Bebauungsplan „Mühlpfad-Stiefel, Bereich nördlich der Maybachstraße - 2. Änderung“ mit Satzung über örtliche Bauvorschriften Planbereich 03.03-2/7, in Leonberg-Eltingen
- Ergebnis der frühzeitigen Beteiligungen
- Billigung des Planentwurfs
- Auslegungsbeschluss und Beschluss Behördenbeteiligung

**Bebauungsplan „Mühlpfad-Stiefel, Bereich nördlich der
Maybachstraße – 2. Änderung“
mit Satzung über örtliche Bauvorschriften
Planbereich 03.03-2/7
in Leonberg**

**Behandlung der Stellungnahmen aus der frühzeitigen Beteiligung der Behörden nach § 4 Abs. 1 BauGB der
 BEHÖRDEN UND SONSTIGEN TRÄGER ÖFFENTLICHER BELANGE, Anschreiben vom 12.03.2020**

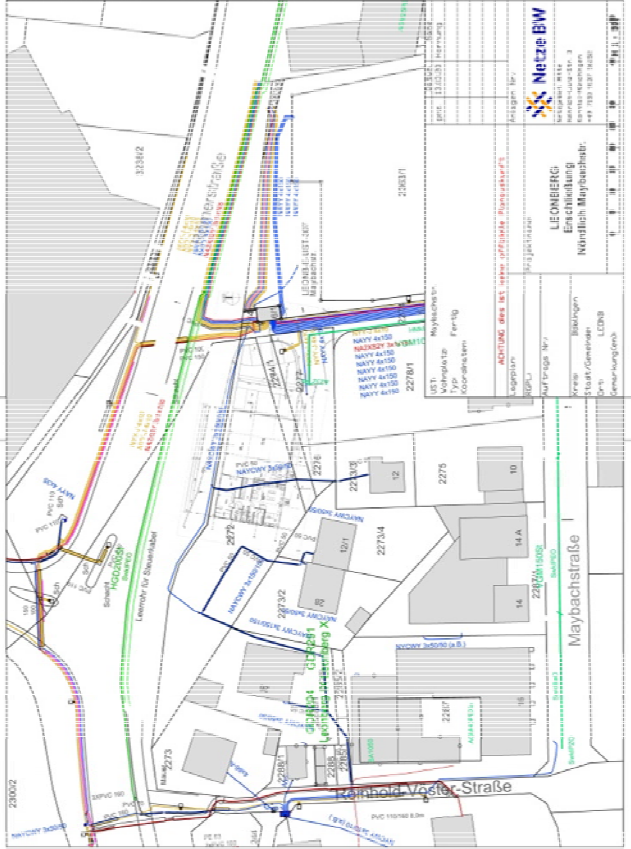
| Nr. | Stellungnahme | Stellungnahme der Verwaltung | Beschluss- empfehlung |
|-----|--|---|--|
| | <p><u>Stellungnahme Strom:</u> Die elektrische Erschließung ist aus der Umspannstation Maybachstraße gesichert. Die durch das Baufeld verlaufenden Niederspannungskabel wurden in den vergangenen Tagen der örtlichen Gegebenheit entsprechend Plan 190125 angepasst und sind in der Kürze der Zeit noch nicht im Bestandsplanwerk aktualisiert.</p> <p>Ansonsten bestehen zum Bebauungsplanentwurf, sowie für das Bauvorhaben seitens der Netze BW GmbH keine Bedenken.</p> <p>Bitte beteiligen Sie uns am weiteren Verfahren.</p> <p>Freundliche Grüße</p> <p>Netze BW GmbH</p> <p>i. A. Rita Seel Projektierung</p> | <p>Für die im westlichen Teil des Plangebiets verlaufenden Niederspannungskabel ist in der privaten Grünfläche ein entsprechendes Leitungsrecht in den Bebauungsplan aufgenommen worden.</p> <p>Es wird entsprechend verfahren.</p> | <p><u>Berücksichtigung</u></p> <p><u>Kenntnisnahme</u></p> |

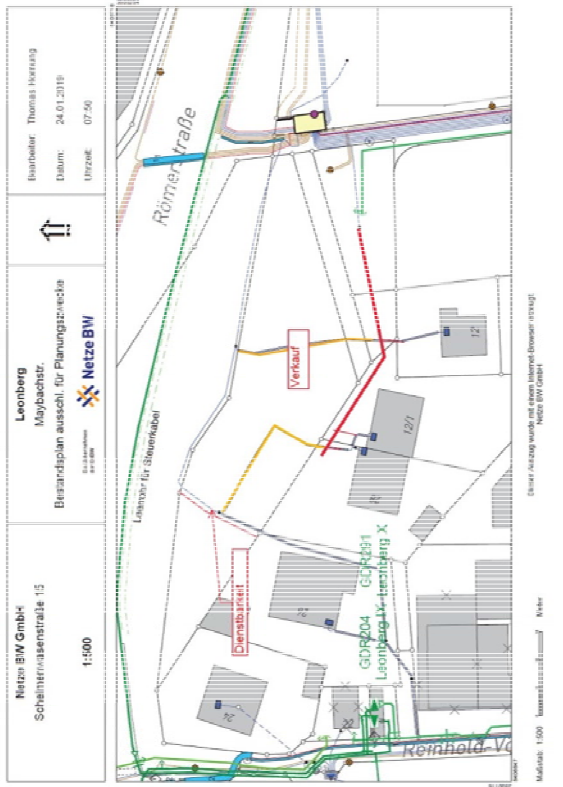
| Nr. | Stellungnahme | Stellungnahme der Verwaltung | Beschluss-empfehlung |
|-----|---|------------------------------|----------------------|
| |  <p>The drawing shows a residential area with several streets: Maybachstraße, Leonhard-Voeter-Straße, and Mühlenpfad. It details building footprints, utility lines (water, gas, electricity), and technical specifications for the buildings. A table on the right lists building details such as 'Regelzone', 'Vollgeschoss', and 'Typ'. The drawing is signed by 'Netze BW' and 'LEONBERG Erschließung Nordteil, Maybachstr.'.</p> | | |
